duin

WDM mag niet uitbreiden

Plan voor kanaal op Goeree

Waterwingebied van de W.D.M.
Pijl: nieuwe kanaal.

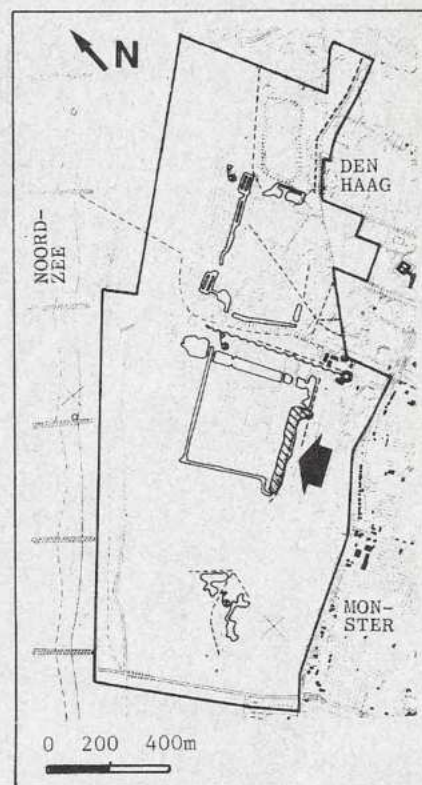
Wij maken bezwaar tegen het verlenen van deze vergunning. Gezien de forse overcapaciteit van Rotterdam is het zaak zo snel mogelijk levering vanuit

deze gemeente mogelijk te maken. Op zeer korte termijn kan minstens 7 miljoen m³/jaar worden geleverd. Dit voldoet de komende jaren ruim aan de totale behoefte van het Westland, inclusief de overschakeling van tuinders op drinkwater. Op lange termijn kan de W.D.M. direct water vanuit Rotterdam krijgen (via een zinker onder de Nieuwe Waterweg).

Via deze vergunning maken wij wederom bezwaar tegen het nieuwe infiltratiekanaal (zie boven). DIT KANAAL PAST NIET IN DE VERGUNNING (zie figuur). Tijdens de behandeling van het schorsingsverzoek n.a.v. de vergravingen voor dit kanaal, verwees de rechter ons naar de minister, toen de CoGroWa-vergunning ter sprake kwam. Wij zullen dan ook niet nalaten langs deze weg het kanaal te bestrijden.

De ligging van het door de W.M.Z. aangevraagde kanaal (pijl).

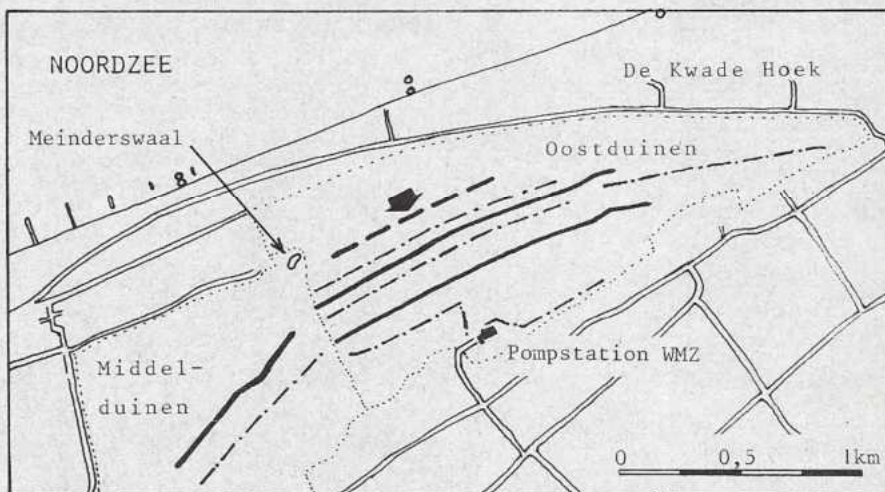
OUDDORP - De Watermaatschappij Zuid-West Nederland wil een nieuw infiltratiekanaal aanleggen in de Oostduinen op Goeree. Het kanaal zou 750 m lang en 12 m breed moeten worden. De Stichting Duinbehoud heeft hiertegen bezwaar aangetekend.

Drie hectare zacht glooiend duinterrein zou vergraven en onder water gezet moeten worden, hetgeen blijvende schade toebrengt aan reliëf, begroeiing (o.m. mossen en korstmossen, liguster- en kruipwilgstruwelen) en aan de broedvogels (o.m. Tappuiten, Graspiepers en Bergeenden). Het infiltratiewater (afkomstig uit het Haringvliet) zou bovendien de vochtige begroeiingen in de omgeving vervuilen en verstoren, bijv. in de Meinderswaal en de Kwade Hoek. Dat zal het einde betekenen van de Slanke en Brede duingentiaan en de Platte vies.

Uit berekeningen die de Stichting Duinbehoud heeft gemaakt, blijkt dat de W.M.Z., zonder het kanaal, nog voldoende

drinkwater kan leveren tot na het jaar 2010. De komende tijd zou de W.M.Z. allereerst iets moeten doen aan de lekverliezen in het hoofdleidingnet en zou vervolgens de bestaande reinwa-

terkelders kunnen vergroten. Tenslotte kan er ook gewerkt worden aan een diepinfiltratieproject. Dit alles maakt een nieuw kanaal volledig overbodig.
